**MOBILIARIO PARA 48 DORMITORIOS DE MUJERES DE LA PRIMERA ETAPA DEL EDIFICIO H-VI,  
UBICADO EN EL CAMPUS DE LA UNIVERSIDAD NACIONAL DE AGRICULTURA, CATACAMAS,  
OLANCHO.**

**LPN-01-EQUIPAMIENTO-UNA-PINPROS-2017**

**RESPUESTAS Y ACLARACIONES No.02**

## MESA DE CLASIFICACION DE ROPA

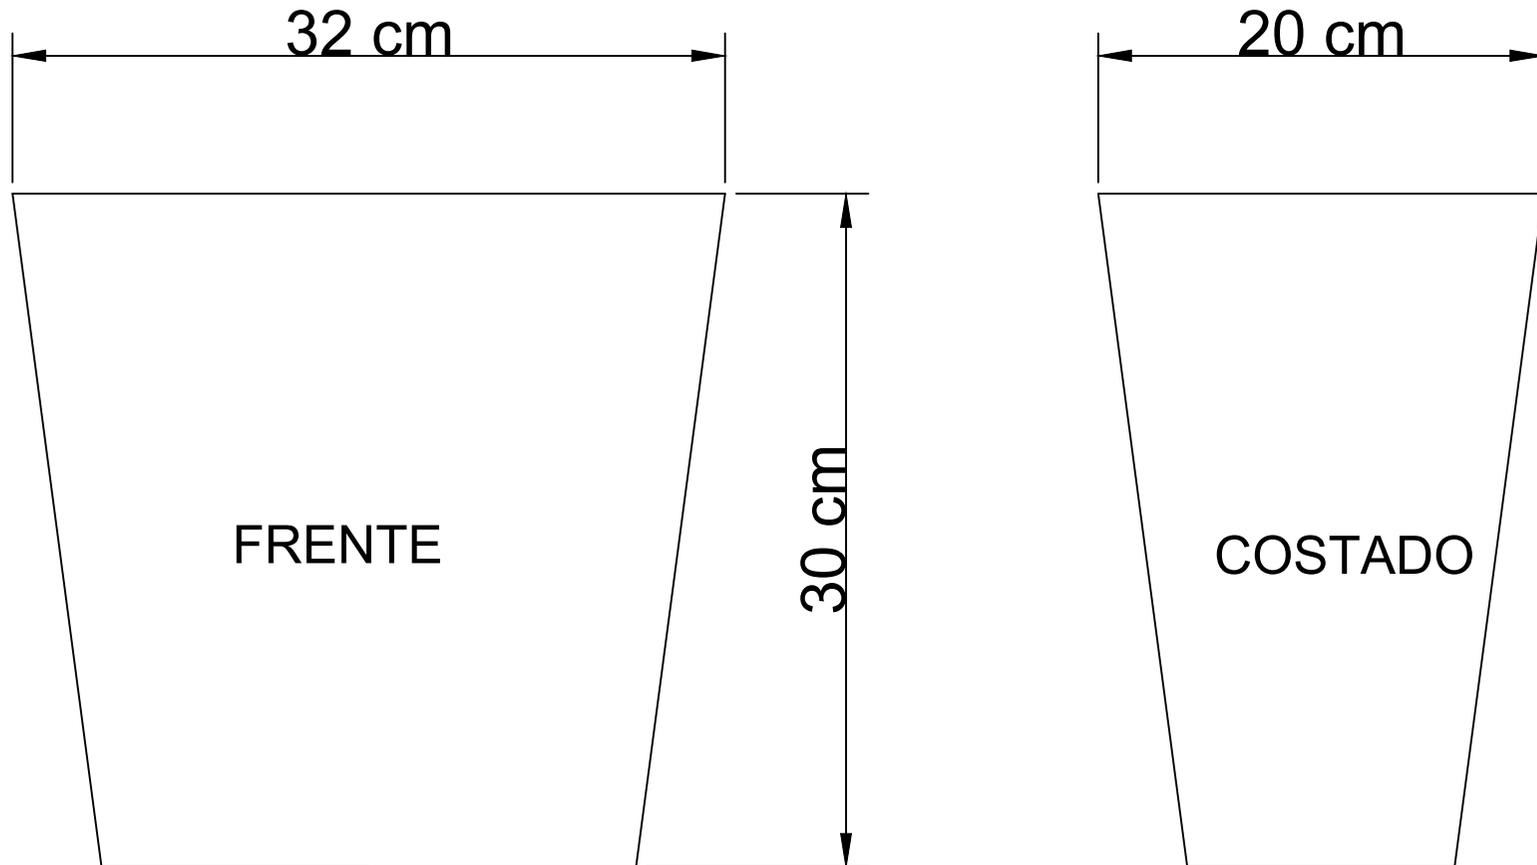
en los tiempos de ejecución establecidos, especialmente en los lotes 1 y 2; debido no solo a las cantidades solicitadas sino también a los procesos de fabricación como ser el certificado y debido secado de la madera con la calidad requerida entre otros factores; consideramos que 120 días sería un tiempo más ajustado al proceso.	plazo máximo podrá ampliar por lote, se comunicará por medio de adenda.
11.	Favor enviar detalle o imagen de referencia para las mesas de clasificación de ropa.	R// Se adjunta anexo a este documento una imagen de referencia. Las dimensiones y demás especificaciones técnicas deben apegarse a lo solicitado.

Nota: La imagen es solo de referencia, en base a la cual el proveedor tomará guía del diseño y se apegará a las especificaciones técnicas que establecen en la Sección VI.

# MESA DE ESTUDIO

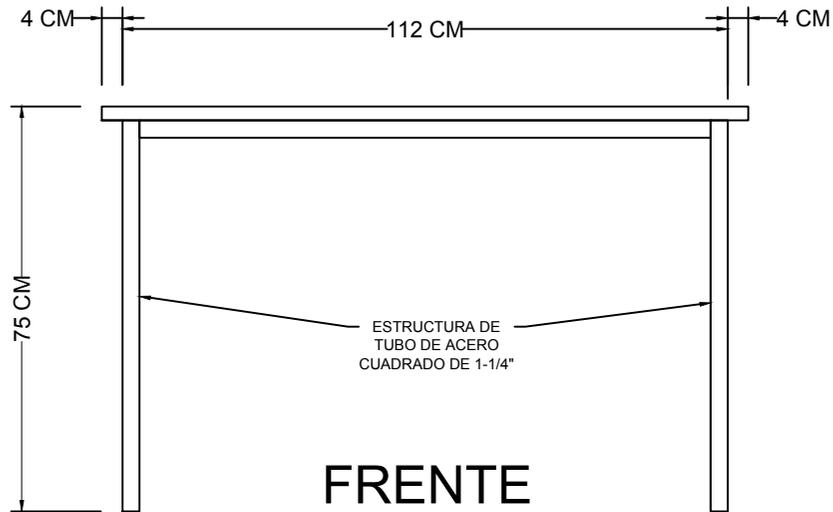
No.	CONSULTA	RESPUESTA
14.	En relación a las mesas de estudio, ¿se puede proponer otro tipo de materiales en la superficie de la mesa, en sustitución de la madera sólida?	R// Los muebles se requieren con madera sólida para garantizar una mayor durabilidad para uso de los estudiantes aun sin supervisión.
15.	Favor enviar plano de las mesas de estudio ya que se observa una rejilla por debajo de la mesa pero no se indica los materiales ni dimensiones.	R// Se adjunta plano en Anexos.

La estructura metálica con pintura al horno de alta calidad, de color plomo.  
Las soldaduras deben garantizar alta resistencia a la abrasión y al impacto.

Contenido:  
**UBICACION CASETA DE GENERADOR**  
Contrato:  
**EQUIPAMIENTO DE LA 1ERA ETAPA  
DEL EDIFICIO DE DORMITORIOS H-VI**

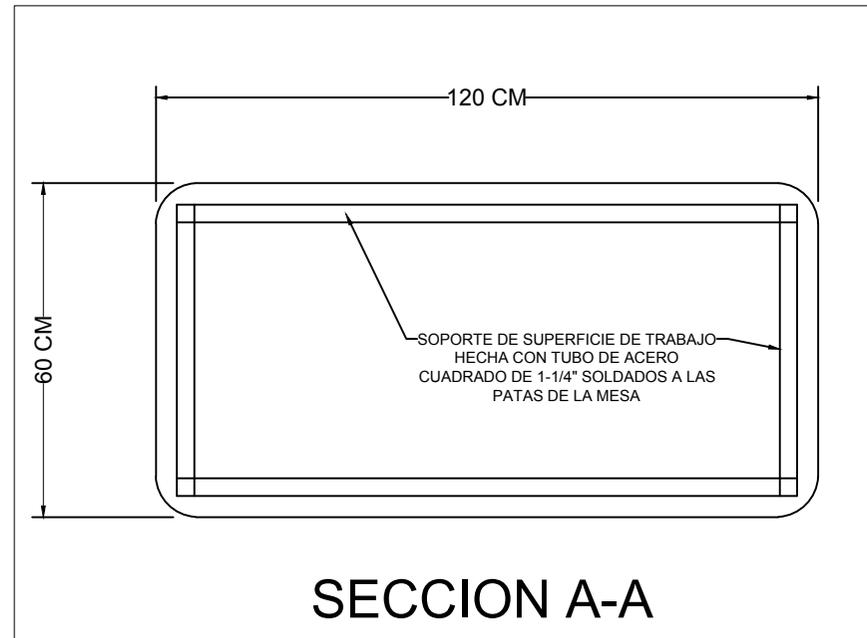
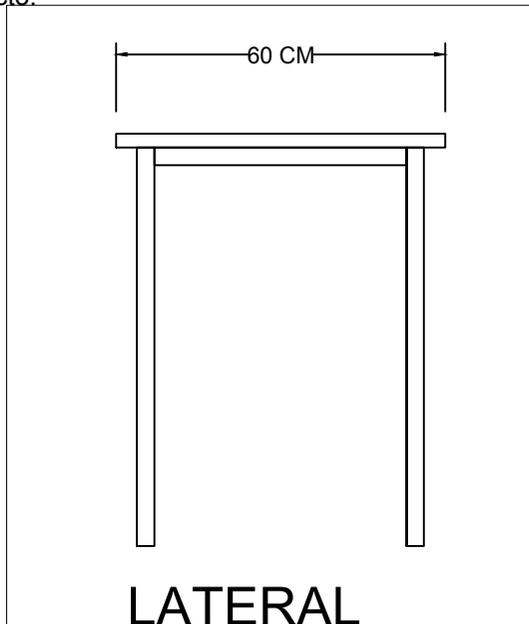
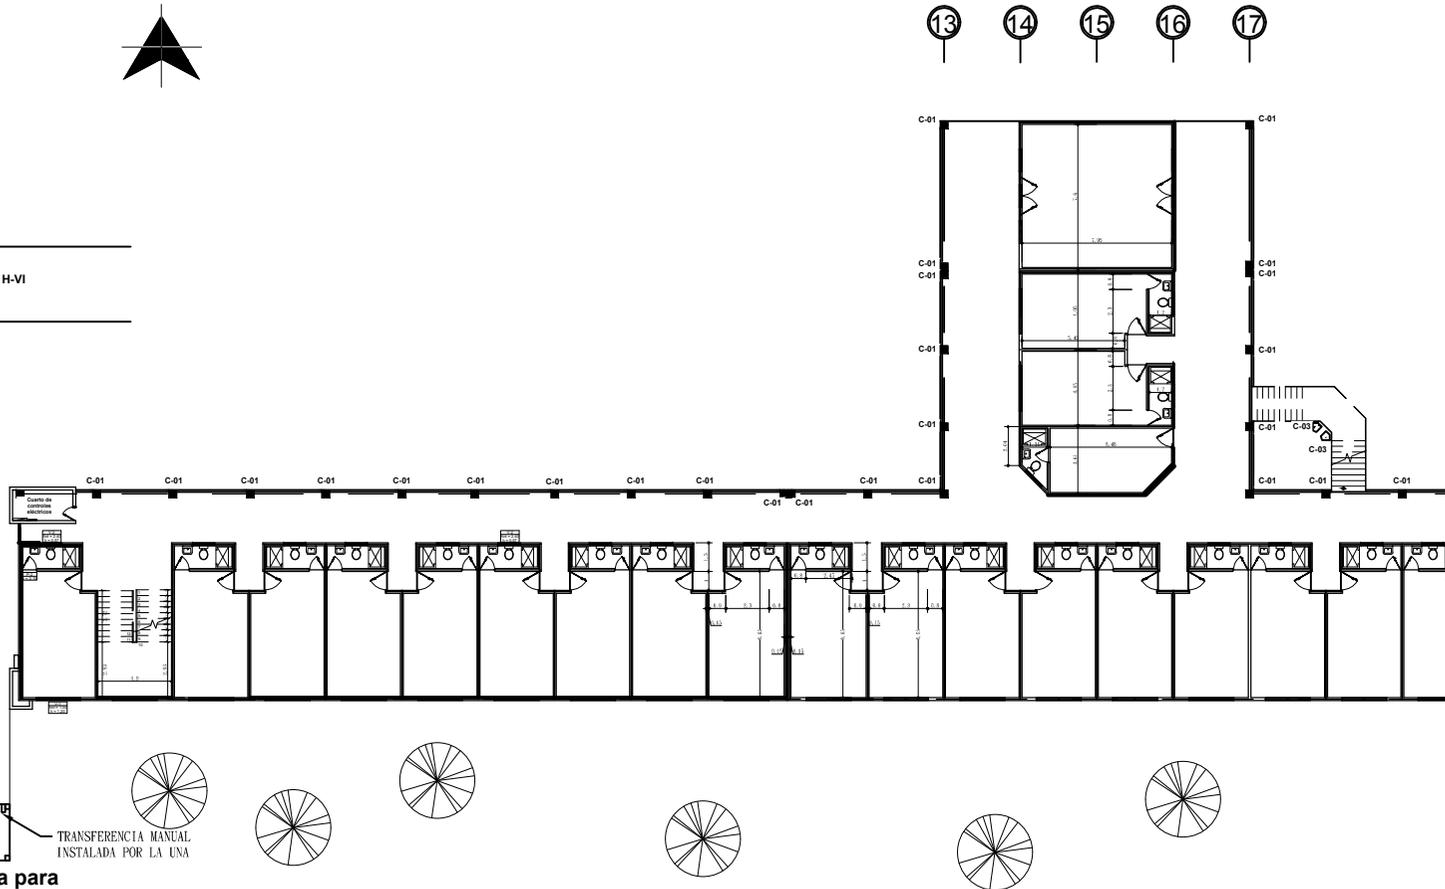
18.	<p>Queremos consultar en aras de ahorrar. Si la malla ciclón que protegerá al generador puede ser instalada después de entregado el generador. Esto para no entregar el generador con grúa. Les comento que es caro el movimiento de grúa, y esto es algo que generalmente no se utiliza, más que cuando debemos subir el generador a un segundo piso. Nuestra recomendación para este caso es, ubicar el generador solo con el camión reclinable y un Hyster.</p>	<p>R// Para la instalación de los bienes del Lote No. 4 se dejará abierta una sección de la caseta del generador, para que el proveedor tenga la facilidad de colocarlo sin necesidad de grúa, con fácil acceso desde la calle principal hasta la caseta.</p>

20.	<p>Me dirijo a su persona, solicitando los planos del campus para trabajar en la licitación</p>	<p>R// Se adjuntan planos de ubicación de la caseta para generador y detalles de caseta.</p>

21.	<p>Esperamos envío del plano de la caseta donde estará ubicado el generador</p>	<p>R// Se adjuntan planos de ubicación de la caseta para generador y detalles de caseta.</p>

ESTA SECCION  
QUEDARA SIN  
MALLA PARA  
INTRODUCIR EL  
GENERADOR

El proveedor será responsable del traslado, colocación, conexión del generador a la acometida que da a la transferencia manual que estará ya instalada. Luego lo pondrá en marcha y se verificará que funciones correctamente, y brindará la capacitación pertinente en el uso del bien ofertado.
